**Boletim:** 006-14

**Produto:** XIP-220

**Descrição:** Placa de ring

**Data da atualização:** 01/04/14

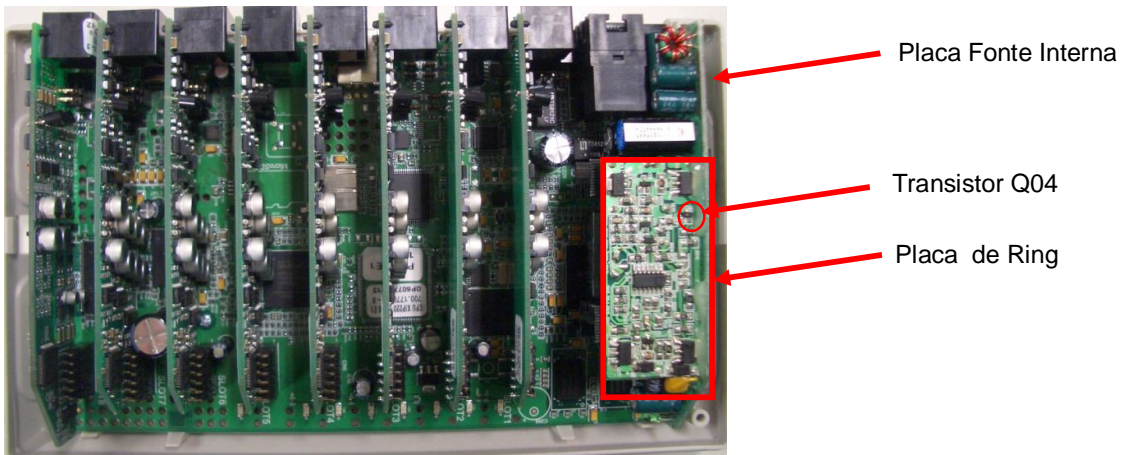
Conforme boletim técnico 005-14, foi observado que eventualmente a XIP-220 fica sem o ring. Não conseguimos verificar este problema nos testes simulados na fábrica. Como a incidência deste problema é pequena, a suspeita recai sobre um lote de transistores defeituosos na fabricação das fontes.

O transistor Q04 faz parte do circuito de proteção do ring, desativando o ring temporariamente quando tem algum problema de sobrecarga do ring.

A solução é substituir o transistor pelo BC847B, observando a revisão da placa. Abaixo orientação de como identificar a revisão pela disposição dos componentes, visto que a identificação da revisão está por baixo impedindo a visualização.

## Placa de ring Rev2.0A e B:

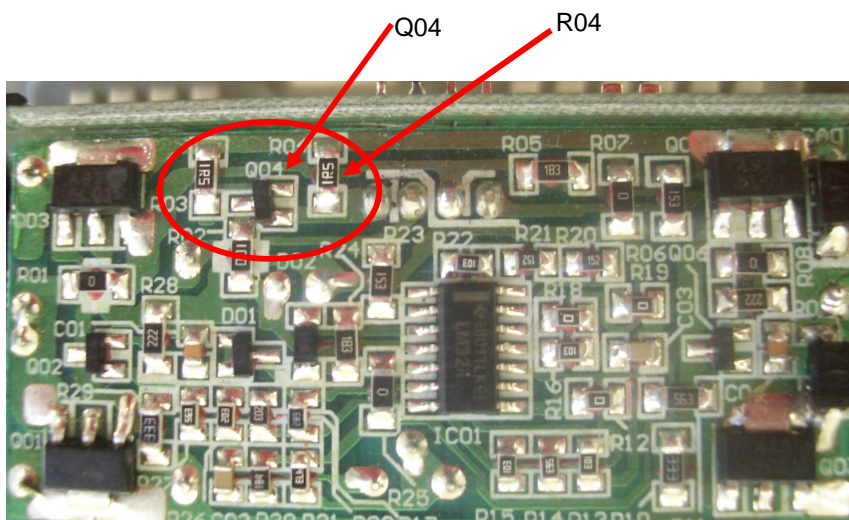
1) Soldar o transistor Q04 - BC847B invertido (espelhado).

Importante: Para evitar mau contato, os PADS do transistor devem ser dobrados de forma que encostem na PCI.

2) Trocar o resistor R04 de 1R5 para 10R.
